Modification simplifiée du PLU : la définition du velum proposée est inopérante

Définition du velum dans la modification simplifiée du PLU

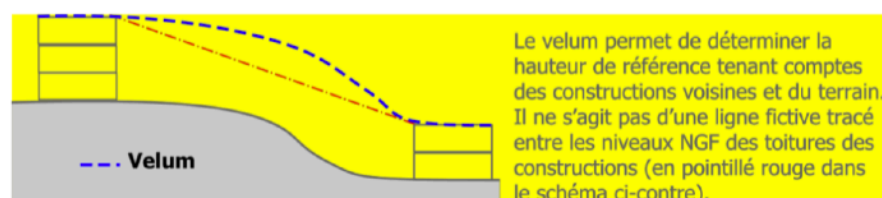
Cette définition repose sur une notion de "ligne globale formée par les constructions voisines". Cette notion n'est définie nulle part dans le nouveau PLU. Ni dans l'usage architectural, contrairement au velum, qui est toujours défini comme une surface, une enveloppe, un voile.... Cette notion pourrait se comprendre s'il s'agissait de constructions alignées en façade d'une rue. **Le schéma illustrant la définition** de la ligne globale **ne montre que deux bâtiments** existants, **vus en coupe**.

Nous demandons que cette définition du velum soit supprimée, et remplacée par celle validée par la justice administrative : « le velum est la surface enveloppe des hauteurs maximales s'appuyant sur les points les plus hauts des faitages des constructions avoisinantes ». Cette formulation est normative, et opérationnelle.

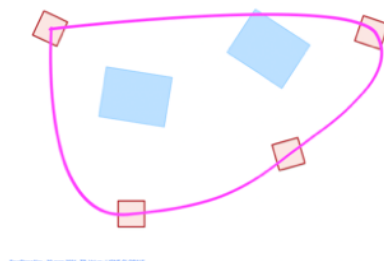
Elle n'est pas non plus opérationnelle : du point de vue de l'architecte, comme du point de vue du géomètre, un volume ne saurait "s'insérer dans" une ligne courbe située dans l'espace. Dans l'exemple ci-dessus, la ligne globale est complètement extérieure à la parcelle à réglementer. Cette ligne ne sera ni au-dessus, ni au-dessous du bâtiment projeté, mais à côté. Elle ne peut donc permettre de juger des hauteurs du bâtiment projeté.

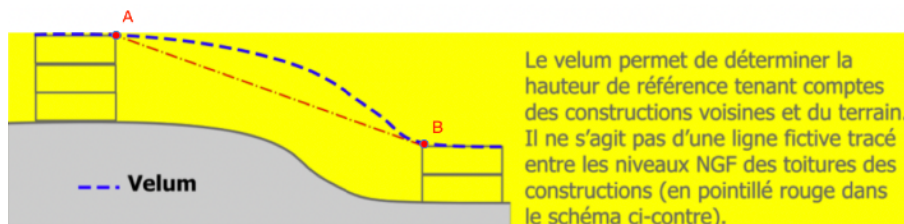
Lors d'une réunion avec les services de l'urbanisme le 9 avril, nous avons proposé une situation fictive mais plus réaliste où **quatre constructions entourent un projet** de deux bâtiments en bleu, et avons demandé si la ligne rose était bien la ligne globale formée par les constructions voisines. Voir ci-dessous le cas proposé :

Nous n'avons pas obtenu de réponse...

Ce qui montre que cette notion de ligne globale n'est pas très claire.

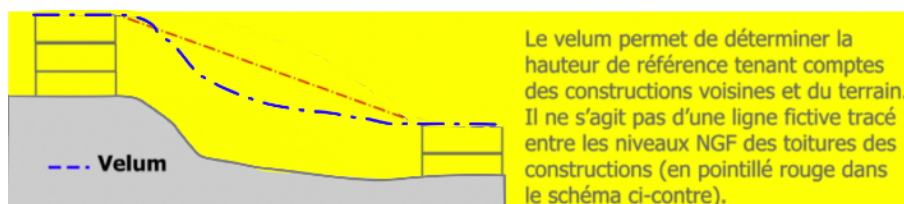
Et surtout, **que signifie pour une "ligne" de "respecter" le terrain** ? Lors de la réunion, nous avons demandé quel serait ce "gabarit respectant le terrain", si le terrain formait un creux au lieu d'une bosse, comme ci-dessous :

Là aussi, nous n'avons pas obtenu de réponse...

Il est vrai que, dans ce cas, le "gabarit approximatif" est très nettement défavorable au porteur de projet !

Aucune méthode n'est définie pour déterminer ce "gabarit approximatif respectant la topographie". S'agit-il de dessiner à main levée un trait pointillé ? **Comment un pétitionnaire fera-t-il pour déterminer si son projet rentre dans ce gabarit approximatif ?**
